ZMĚNOVÝ LIST

ČÍSLO:	4	ZE DNE:	17.01.2024

Název:	**Adaptace pivovaru v Kralupech nad Vltavou - MKC**

Bourání podlah suterén

stupeň	DSP	datum	01.2020
		měřítko	1:100
část	D.1.4.C TECHNIKA PROSTŘEDÍ SE STROJE - ZTI	formát	1189 x 841
		měřítko	1:100
část výkresu	MAPA LEGENDA - PŮDORYS ZÁKLADŮ 1.S	číslo výkresu	110

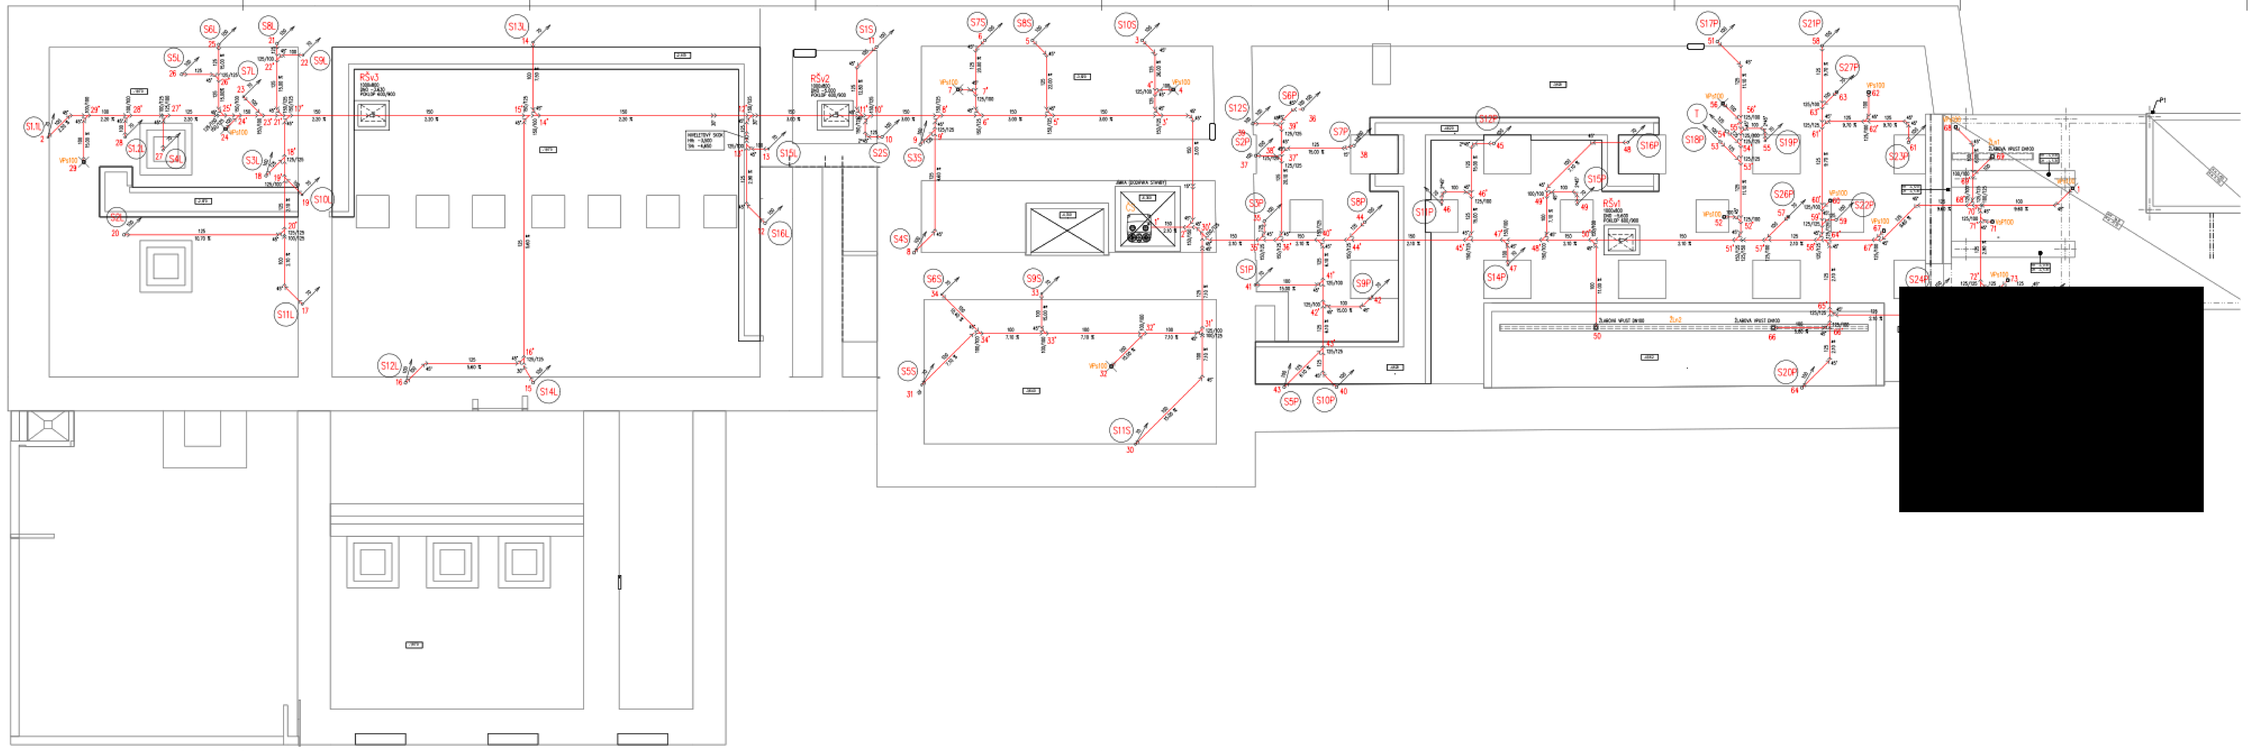
Dle podkladů od GP - vybourání zobrazeného rozsahu podlah, provedení násypu z betonového recyklátu a provedení mazaniny tl.150mm s KARI sítí
